**LICITACIÓN ABREVIADA N° 21/2022**

**“CONSTRUCCIÓN DE PESCADERIAS Y SSHH PARA LA PESCA ARTESANAL EN  
PUERTO LA PALOMA”**

**ACLARACIÓN N° 3**

COORDINACION: ARQ. TANIANA VIEIRA ING. AGR. MARCELO MARTIN	PROYECTO: ARQ. A. GERVAZ GADEA	LAMINA: <b>S202'</b>
ESCALAS: 1:50	FECHA PROYECTO: Junio 2022	ARCHIVO: 201902_S202_R1A.dwg

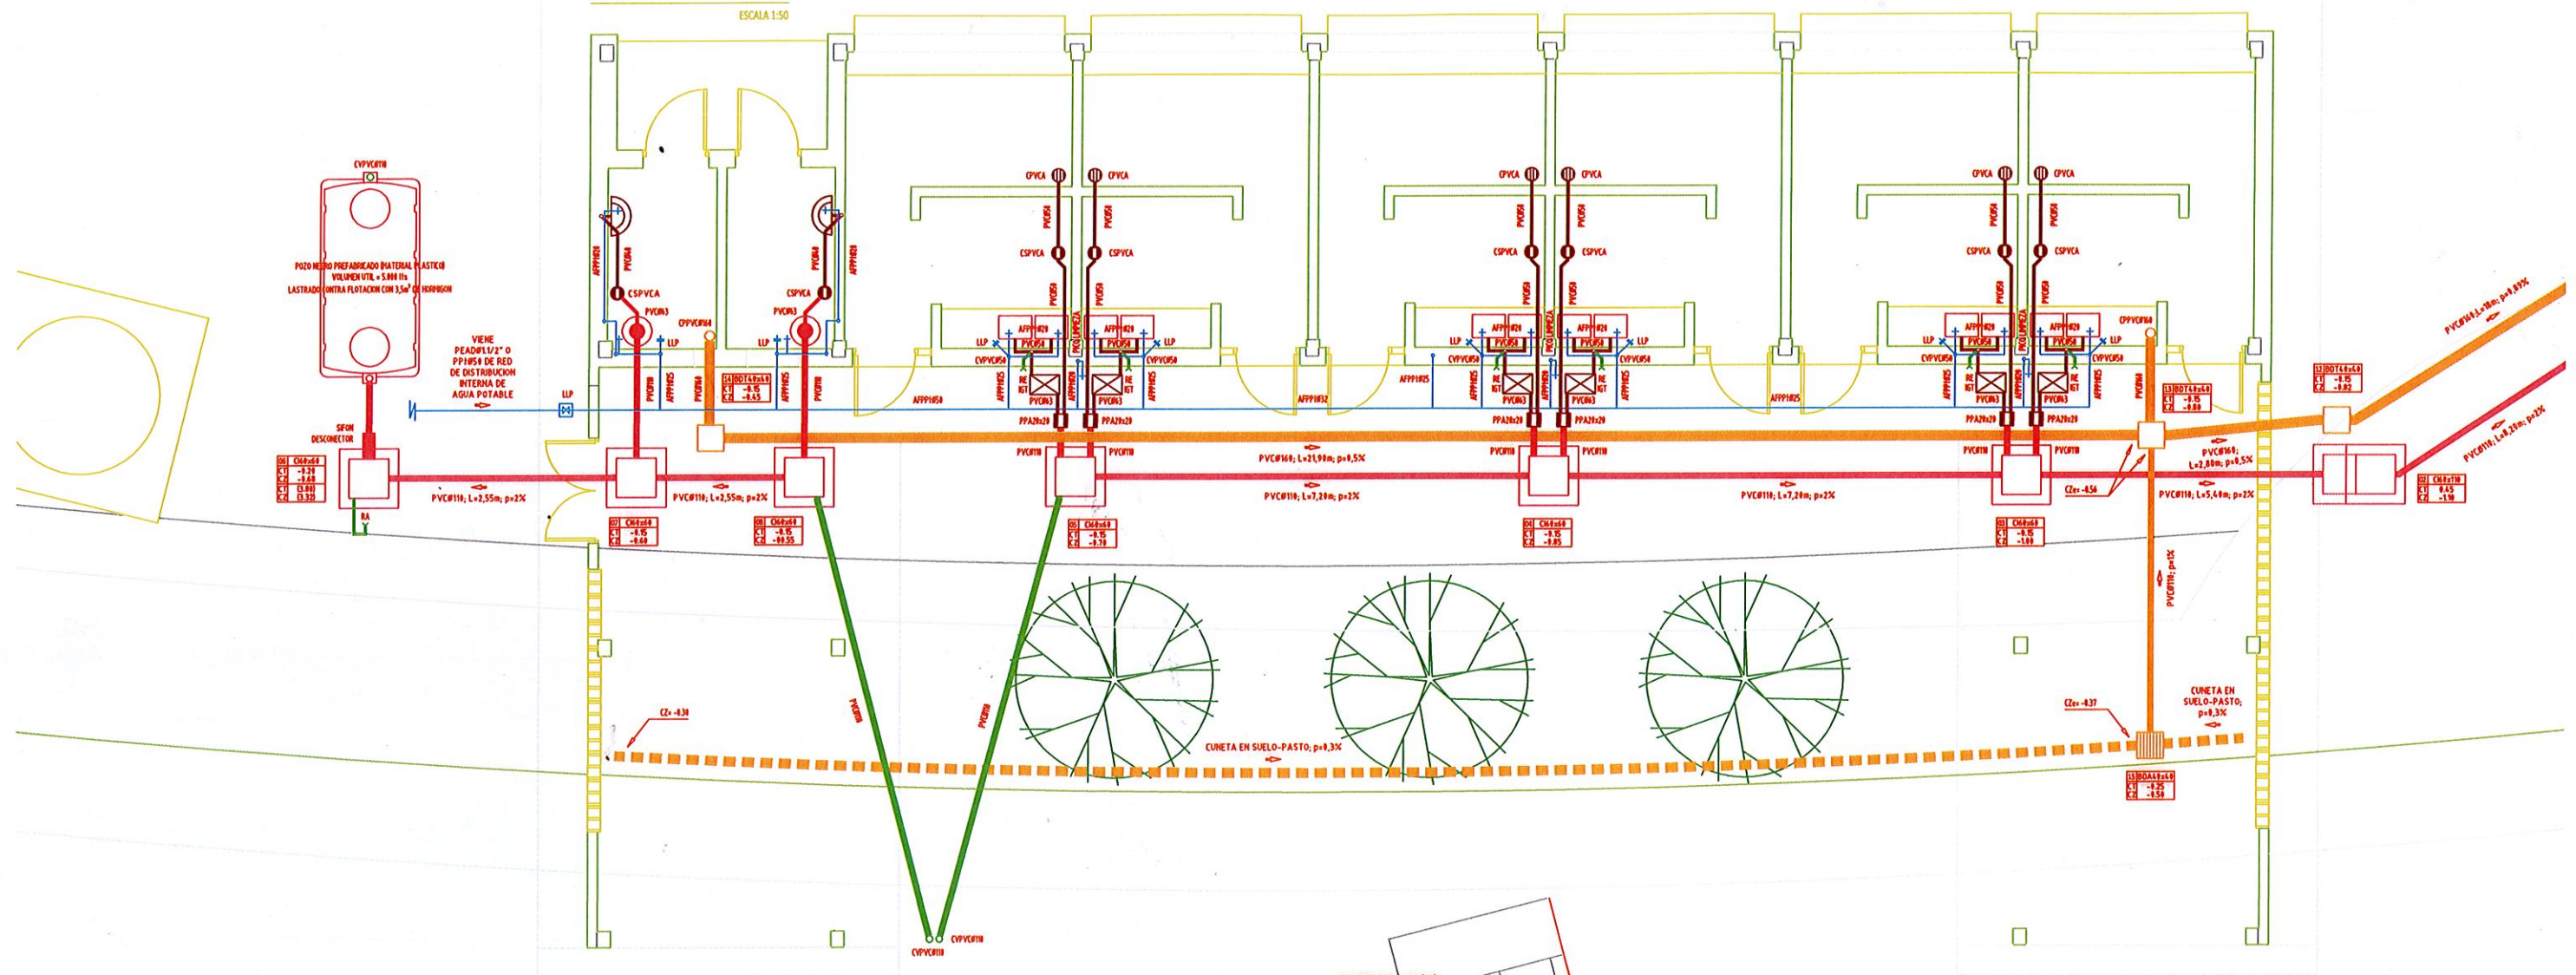
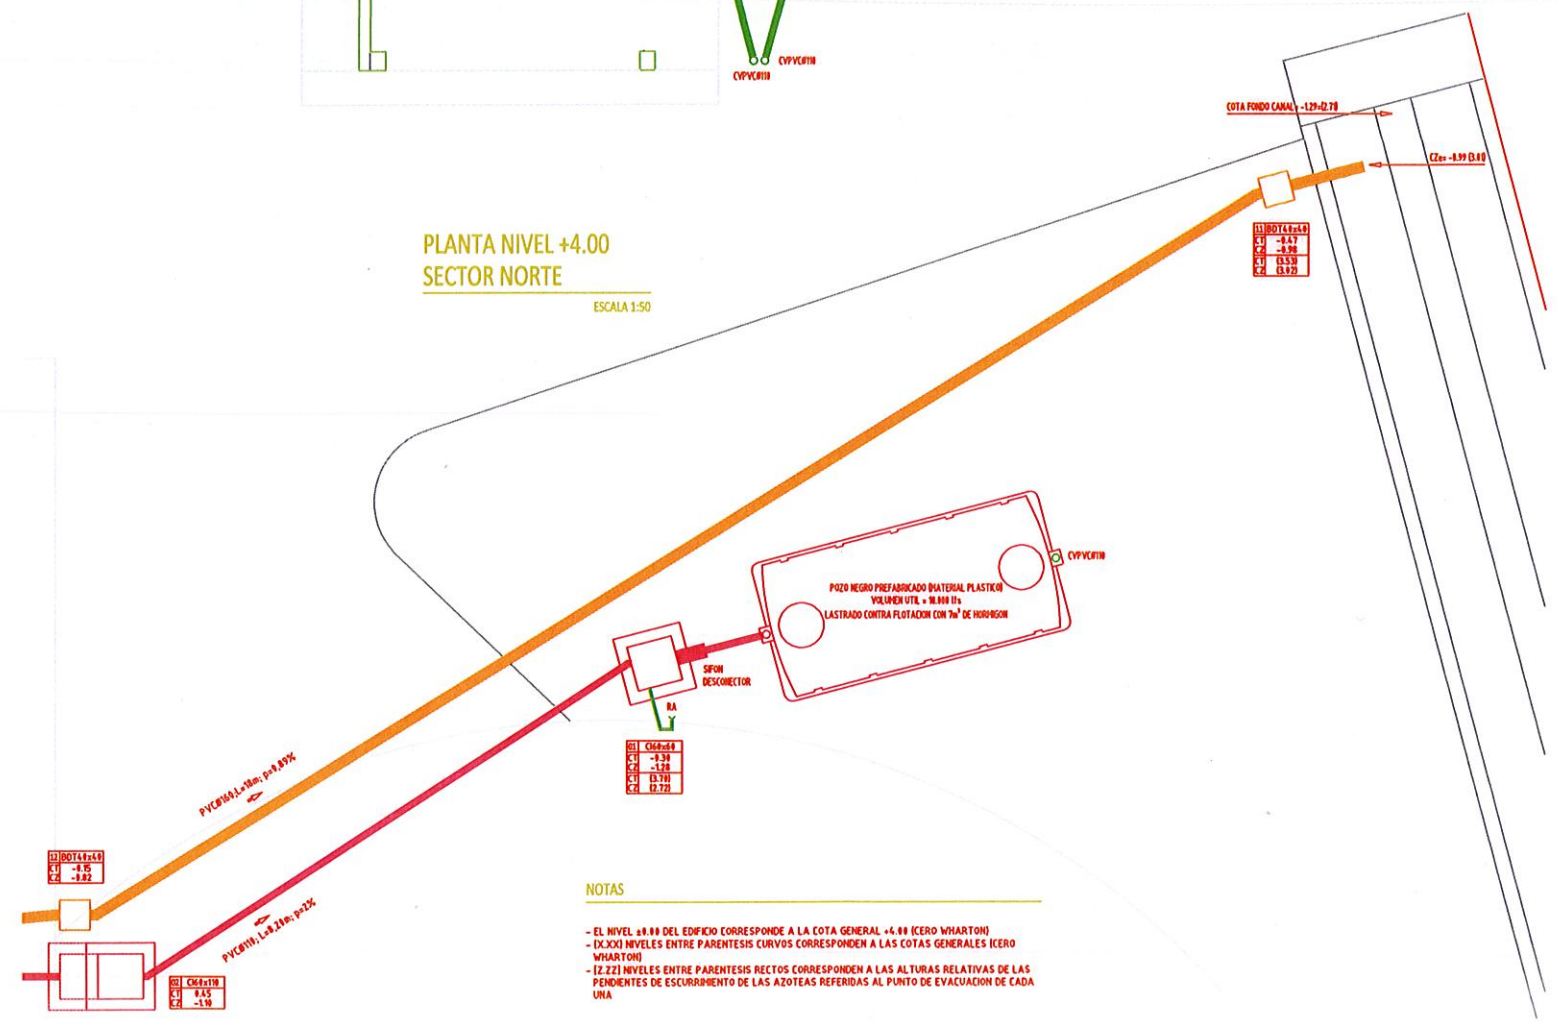
- 1 - En el PCP ítem VI.3 - Implantación y desmovilización, **el proyecto ejecutivo deberá estar incluido en el rubro implantación**, no será objeto de pago por separado, quedando el mismo incluido dentro del precio del contrato.
- 2 – Respecto a la instalación sanitaria se deberá sustituir la lámina S202 por la S202’.
- 3 – Se sustituye modelo de rubrado presentado en Anexo III por el adjunto en esta Aclaración.
- 4 – Respecto a las aberturas se deberá sustituir la lámina A207 por la A207’.
- 5 – Las empresas adquirientes del pliego podrán acceder a los archivos dwg, para esto deberán enviar un email a [dnh.licitaciones@mtop.gub.uy](mailto:dnh.licitaciones@mtop.gub.uy) solicitando los archivos y adjuntando el comprobante de compra del pliego.

A207'

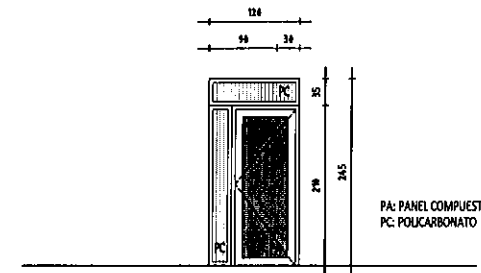
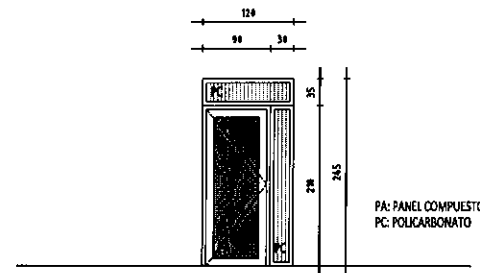
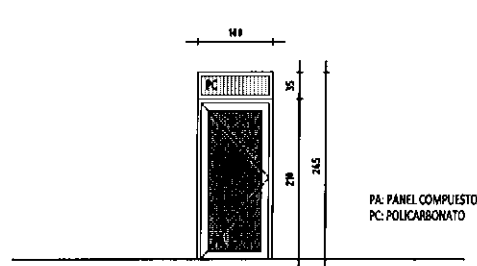
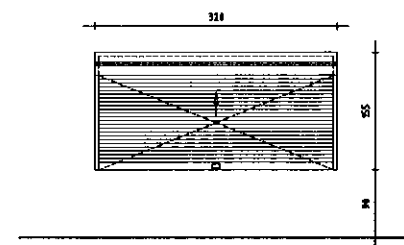
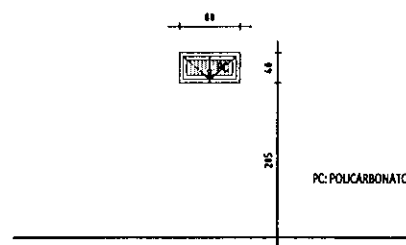
**Consulta 6** – *“El detalle DET05 de la lámina A210, ¿es el antepecho de las ventanas de aluminio AI04? Porque seguro no es el de las AI05 ya que éstas llevan P01 según cortes.”*

**Respuesta 6** - Si.
